新竹縣政府工程查核代表照片表

拍攝日期：111.05.23.

工程名稱：湖口鄉孝勢村集會所活動中心興建工程

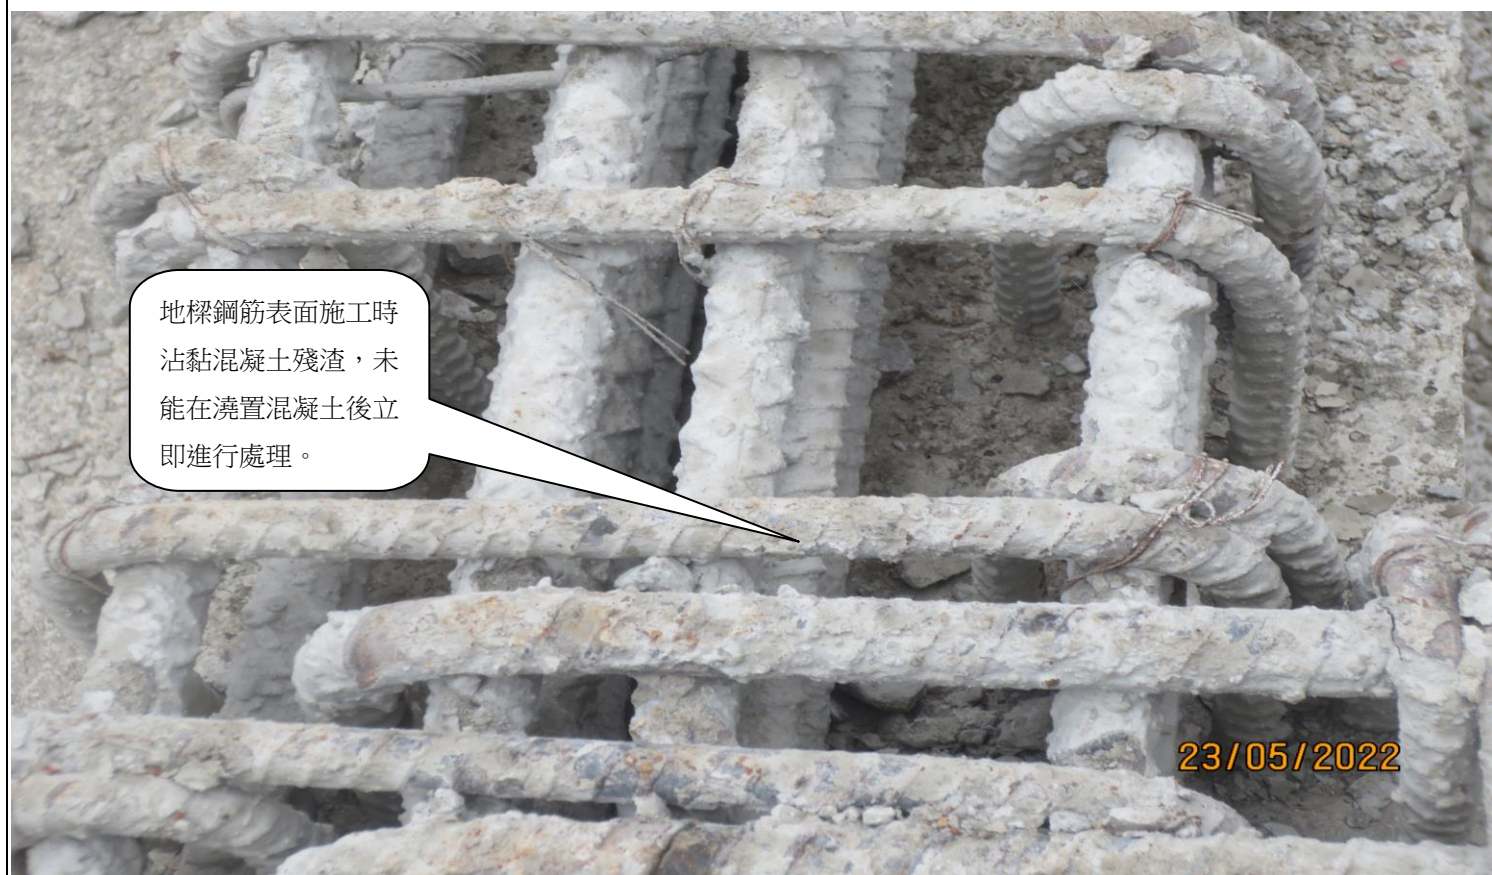
混凝土澆置表面高低不平、有弧形。

地樑鋼筋表面施工時沾黏混凝土殘渣，未能在澆置混凝土後立即進行處理。

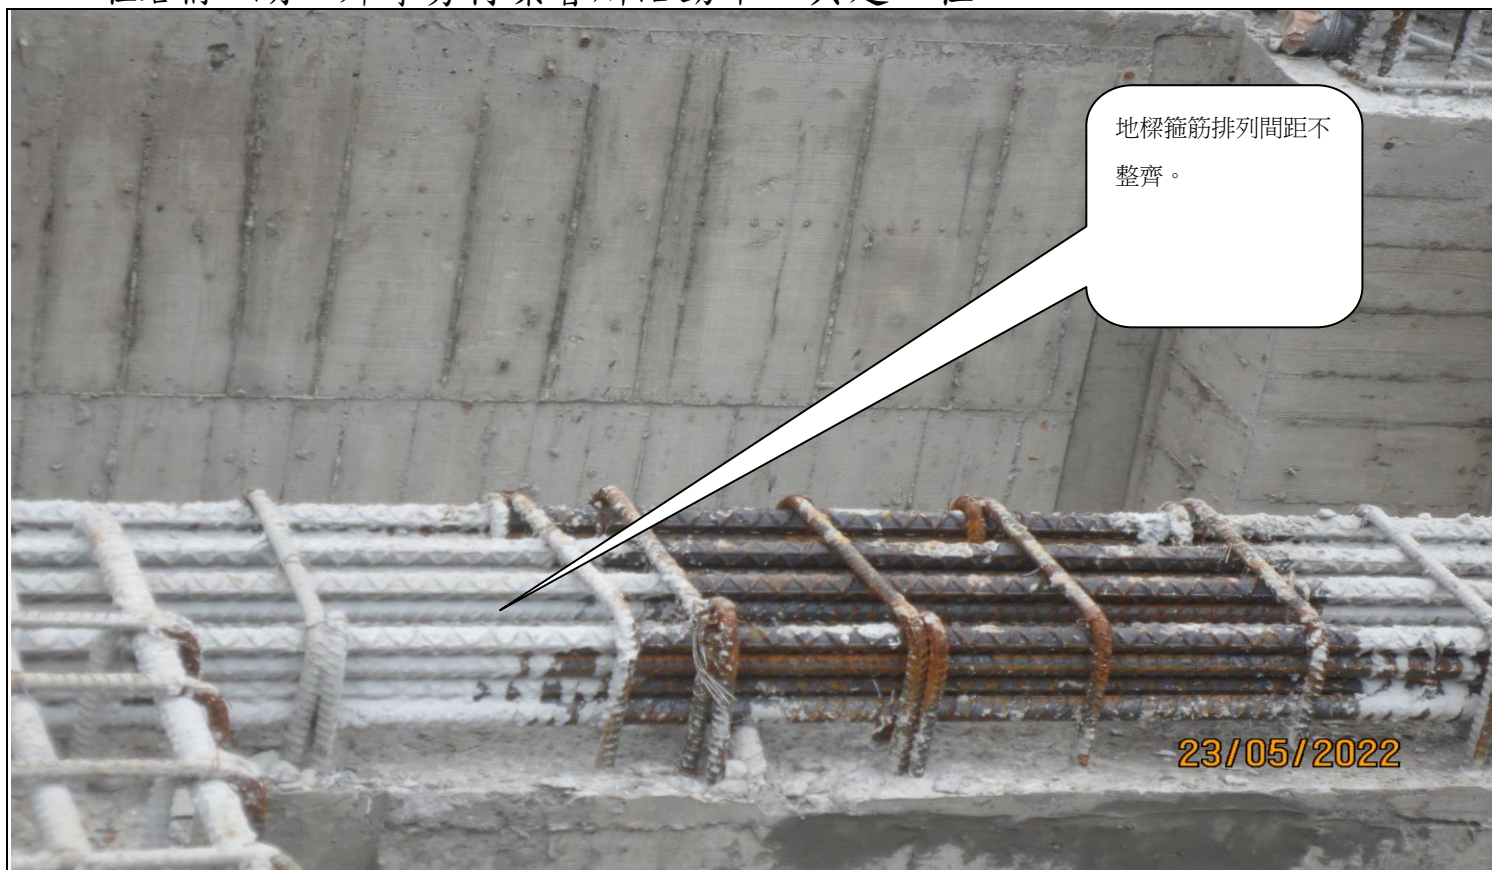
地樑箍筋排列間距不整齊。

鋼軌樁中間之擋板為6分板，而夾板過雨水會膨脹，擋土效果不良。
